COMMUNE DE MACON

Modification n°2 du plan local d'urbanisme

Rapport de présentation

1. Secteur Marbé

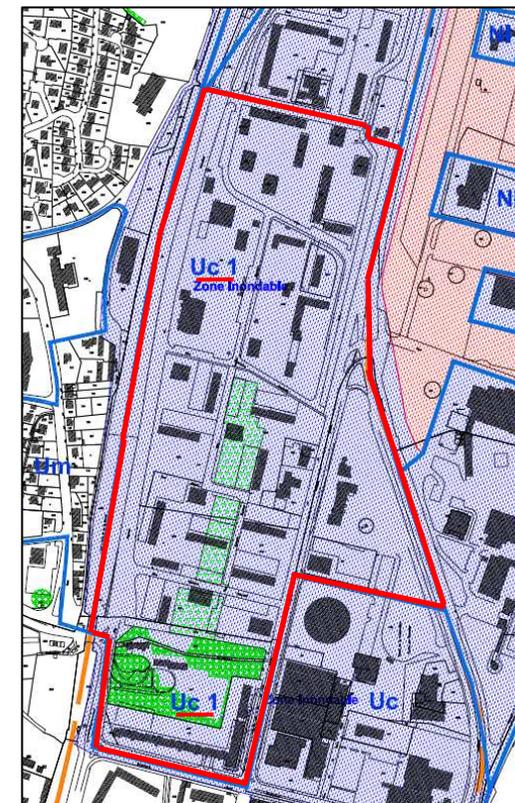
Dans le cadre d'une opération de renouvellement urbain, une nouvelle division foncière a été opérée sur le secteur Marbé, actuellement classé en zone Uc. Elle a conduit à réduire de façon sensible la taille des îlots, rendant difficilement constructibles ces nouvelles parcelles compte tenu du coefficient d'emprise au sol (CES) de 0.6, et du pourcentage minimum d'espaces verts (30%) applicables sur la zone Uc. Il apparaît par ailleurs que l'obligation de surélever le socle des constructions en raison du risque d'inondation conduit au non-respect de l'implantation à l'alignement. En effet, cette surélévation implique la réalisation d'escaliers et de rampes d'accès.

Il est créé, au sein de la zone Uc, un secteur spécifique à Marbé (Uc1), pour lequel les dispositions du règlement mentionnées ci-dessus (articles 6, 9 et 13) sont adaptées (voir partie II relative aux modifications du règlement).

2. Secteur Monnier

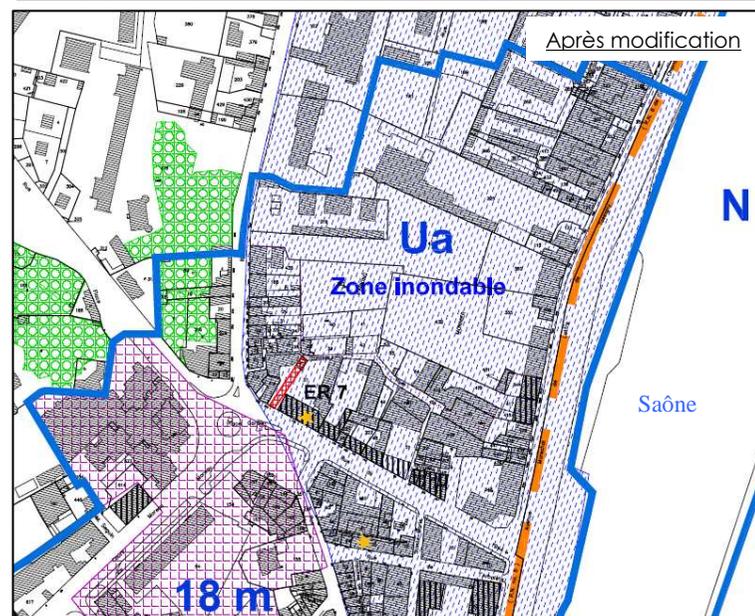
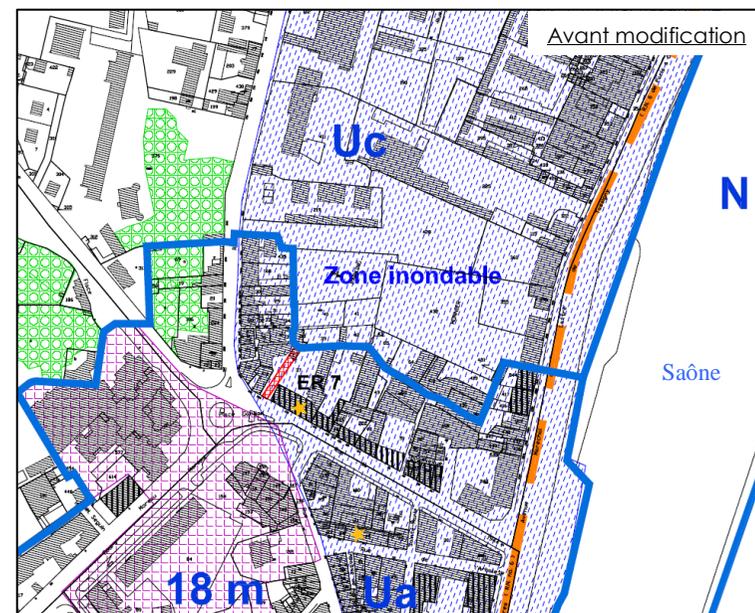
Les parcelles situées sur le secteur Monnier, qui va faire l'objet d'une procédure de zone d'aménagement concertée (ZAC), sont actuellement classées en zone Uc. Or, la réglementation de cette zone n'apparaît pas adaptée au projet de restructuration envisagé.

Elle prévoit d'abord un coefficient d'emprise au sol de 0.6, lequel ne permet pas un découpage foncier de type ZAC où l'acquéreur achète uniquement l'emprise dont il a besoin pour son projet. Pour les mêmes raisons, la règle de la zone Uc selon laquelle la surface des espaces verts à créer ou à réhabiliter doit être supérieure à 30% de la superficie totale du terrain n'est pas opportune, ces espaces étant essentiellement situés sur le domaine public. Enfin, la hauteur est en l'état actuel réglementée par rapport à la taille des voies. Or, sur le secteur Monnier, les voies n'existent pas encore, et il est donc difficile de définir une hauteur par rapport à celles-ci.

Les parcelles concernées étant situées en continuité immédiate de la zone Ua, et le projet de ZAC ayant pour objectif de prolonger les tissus urbains du centre-ville, il apparaît judicieux d'étendre la zone Ua sur ce secteur.

4. Secteur Fontaine Moreau (Sennecé-les-Mâcon)

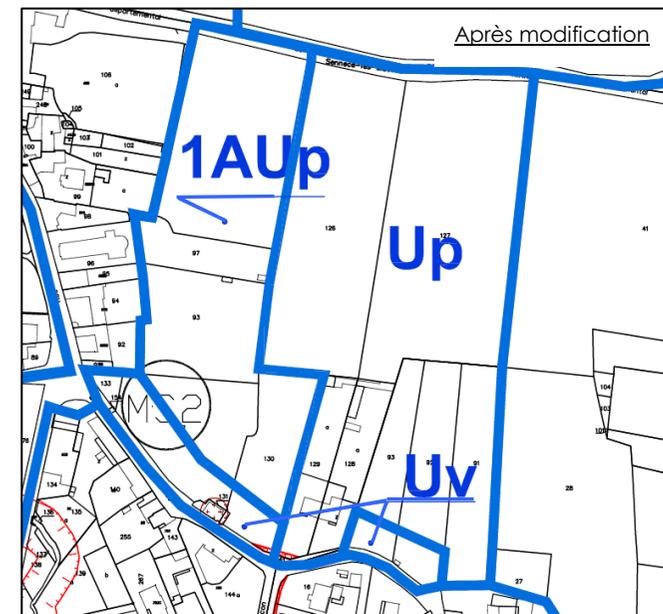
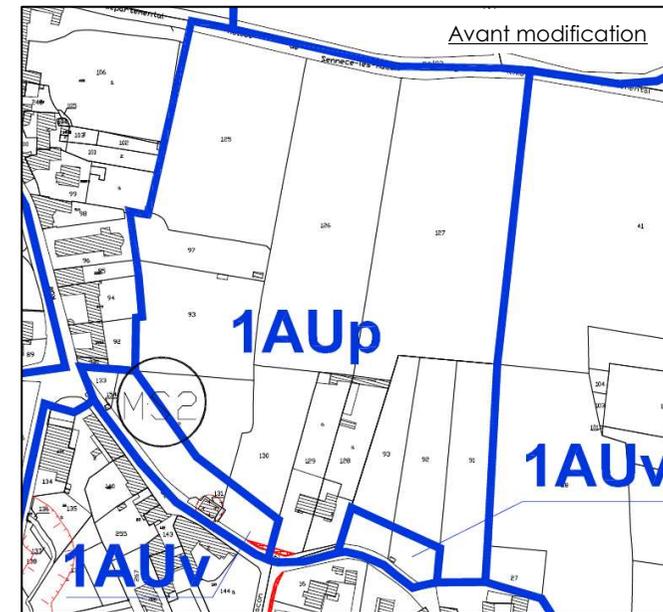
Sur le secteur Fontaine Moreau, le classement des parcelles en zones 1AUv et 1AUp, destinées à des opérations d'ensemble, ne se justifie plus du fait de la réalisation d'un lotissement (33 lots) sur la majeure partie de cette zone 1AUp. Le zonage du secteur d'ores et déjà urbanisé peut être mis à jour, en passant de zones 1AU (à urbaniser) à des zones U (urbanisées), et ce conformément aux orientations particulières d'aménagement.

Les parcelles d'ores et déjà aménagées figurant en zone 1AUp sont reclassées en zone Up, tandis que celles classées en zone 1AUv passent en zone Uv.

6. Îlot quai des Marans (zone Ue)

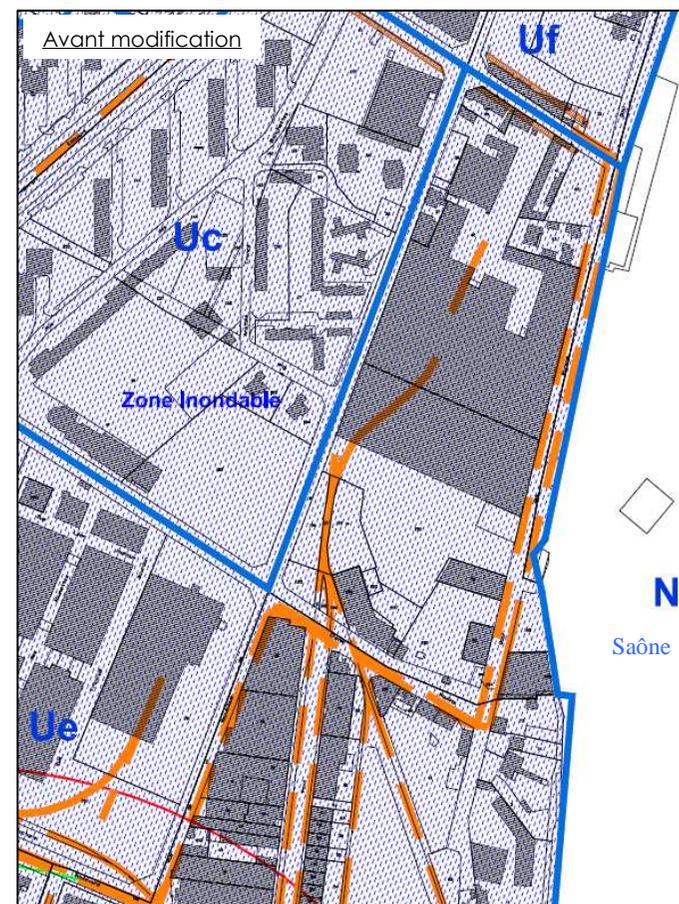
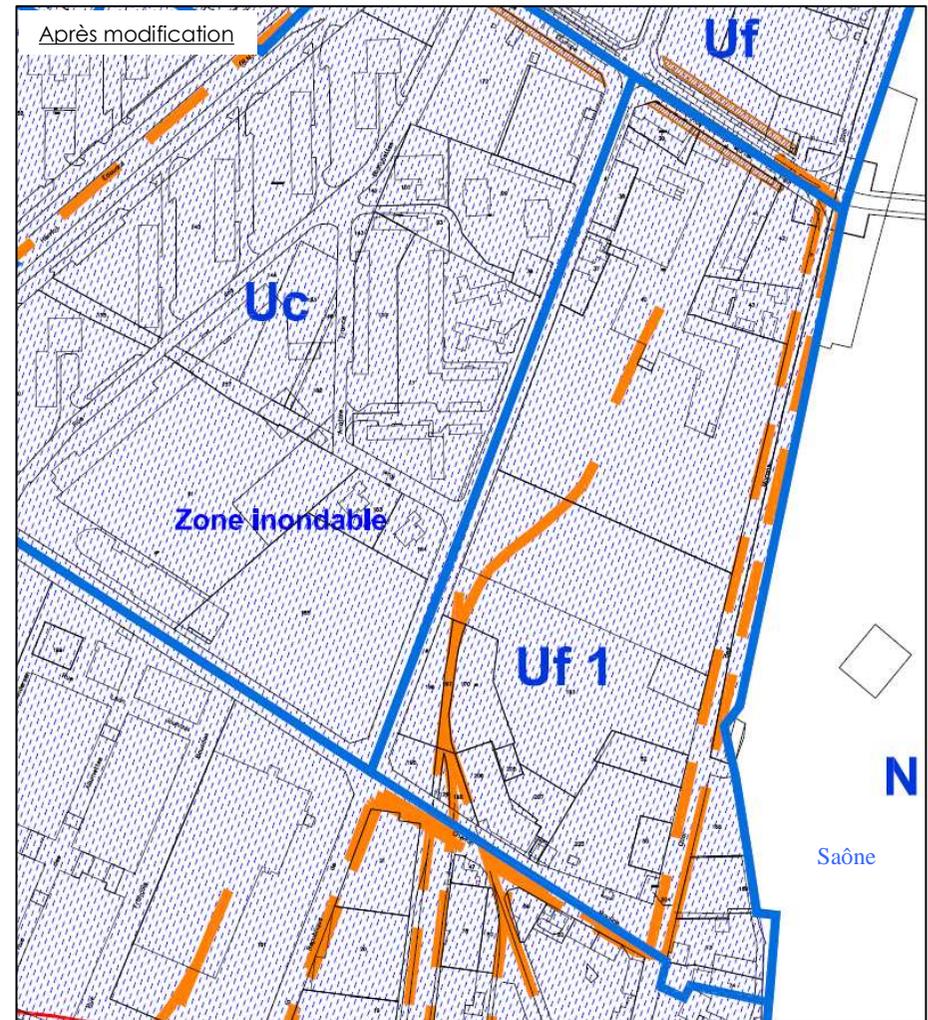
L'îlot situé entre le quai des Marans, la rue de la République, la rue Marcel Paul et le chemin des Moulins est actuellement classé en zone Ue, réservée aux constructions et installations à usage d'activités industrielles, commerciales ou de services.

Or, ce secteur bénéficiant d'une nouvelle desserte par le pont urbain sud, il pourrait à terme faire l'objet d'une mutation de sa vocation en accueillant de l'habitat, des services et des activités.

Afin de permettre, sur le long terme, une reconversion des parcelles considérées, celles-ci sont classées en zone Uf, correspondant à des zones d'habitat, de services et d'activités où les bâtiments sont construits en ordre continu. Il est créé un secteur Uf1 correspondant à cet îlot, pour lequel le règlement de la zone est complété (voir partie II relative aux modifications du règlement).

7. Repositionnement d'un espace boisé classé

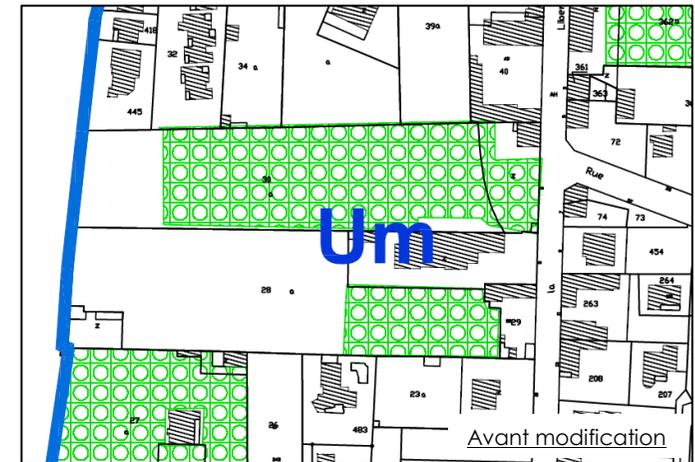
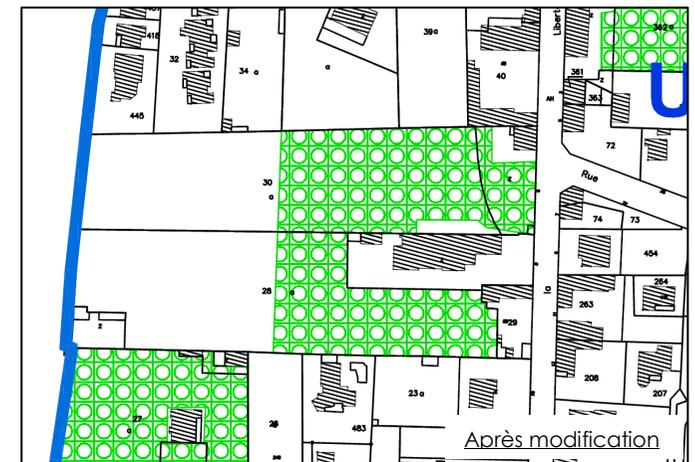
Il a été constaté qu'une partie de l'espace boisé classé situé sur la parcelle cadastrée section AH numéro 534, et d'une superficie d'environ 1550 m², couvre un terrain labouré ne présentant aucun boisement, alors que la parcelle voisine (cadastrée section AH numéro 28 – même propriétaire) comprend un parc planté d'une surface d'environ 1650 m² qui n'est pas protégé. Il s'agit donc d'une erreur manifeste de report graphique, étant précisé que dans l'ancien POS la parcelle AH 534 ne faisait l'objet d'aucune protection au titre des EBC.

Aussi, afin de rectifier cette erreur et de mieux prendre en compte la réalité du terrain, un « glissement » de l'EBC est opéré entre ces deux espaces.

L'espace boisé classé est déplacé, sans perte de surface, sur le parc contigu.

8. Suppression de l'emplacement réservé n°3

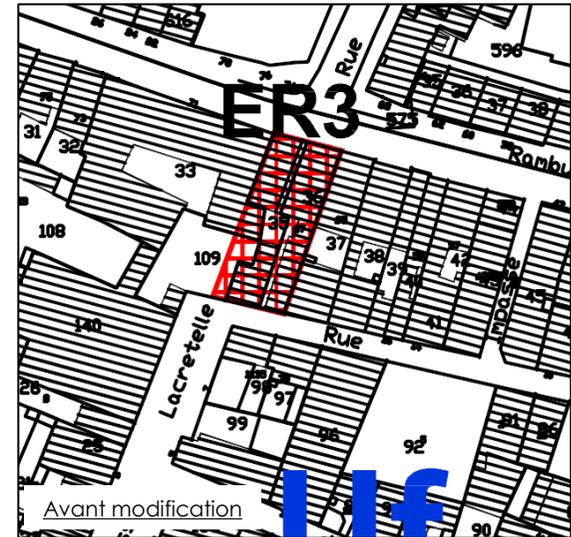
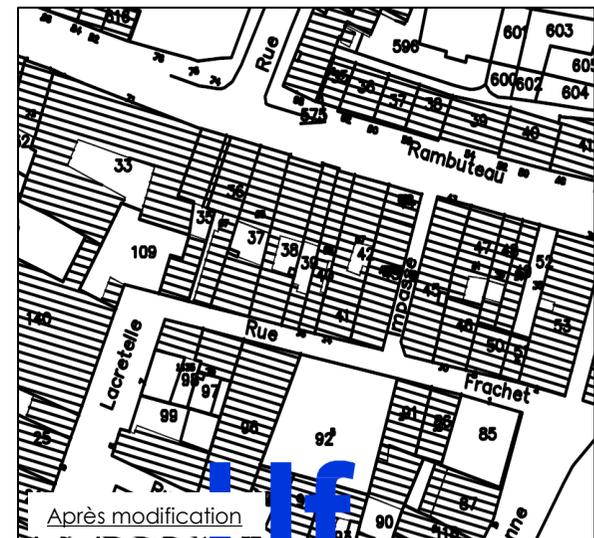
Un emplacement réservé (n°3) avait été créé entre l'impasse Lacretelle et la rue Rambuteau (parcelles AV 35, AV 36, et AV 33 et AV 109 pour partie) afin d'aménager un passage piétonnier entre ces 2 voies.

Cependant, la configuration de la propriété foncière rend difficile cette réalisation, et la Ville de Mâcon, suite à la mise en œuvre par le propriétaire de son droit de délaissement, n'a pas procédé à l'acquisition du terrain nécessaire à cet aménagement. Afin de ne pas entraver l'initiative des propriétaires qui souhaitent réhabiliter leur patrimoine, cet emplacement doit être supprimé.

L'emplacement réservé n°3 est supprimé.

9. Suppression de la servitude de mixité sociale n°5 (Loché)

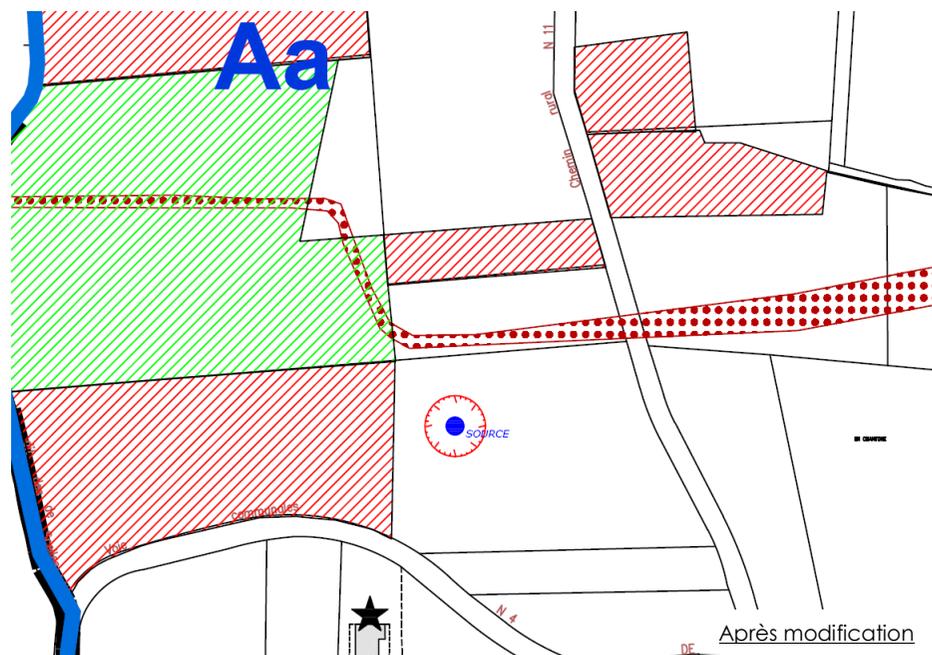
Il est prévu sur la zone à urbaniser (zone 1AU) de Loché une servitude de mixité sociale (MS5) correspondant à la construction de cinq logements sociaux minimum. Cette servitude avait été instaurée dans le cadre de l'opération ANRU de Marbé. Or ce secteur ne figure plus dans la programmation des reconstructions hors-site de cette opération. Il n'est donc pas opportun de maintenir cette servitude.

La servitude de mixité sociale MS5 apparaissant dans les documents graphiques, les orientations d'aménagement et le rapport de présentation (p. 105 et 112) est supprimée.

III. MODIFICATION DES ORIENTATIONS PARTICULIERES D'AMENAGEMENT : LES HAUTS DE CHAILLOUX

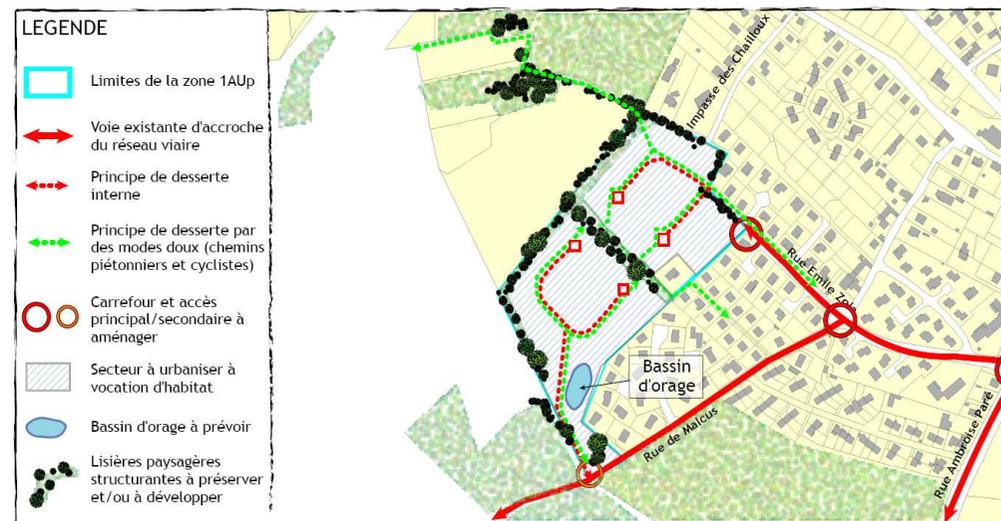
Afin de tenir compte de l'évolution du projet et des réflexions menées sur le principe viaire à retenir, et au vu de la réalisation prochaine d'un arboretum à proximité immédiate de cette zone, ces orientations doivent être mises à jour.

Le principe de bouclage, initialement retenu pour la desserte interne de l'opération, est abandonné afin de limiter le transit dans Flacé. Deux systèmes indépendants fonctionnant en impasses s'y substituent. L'impasse des Chailloux conserve son statut d'impasse. Les cheminements doux à créer sont par ailleurs complétés.

Le traitement paysager est précisé, avec l'aménagement d'un espace vert collectif central.
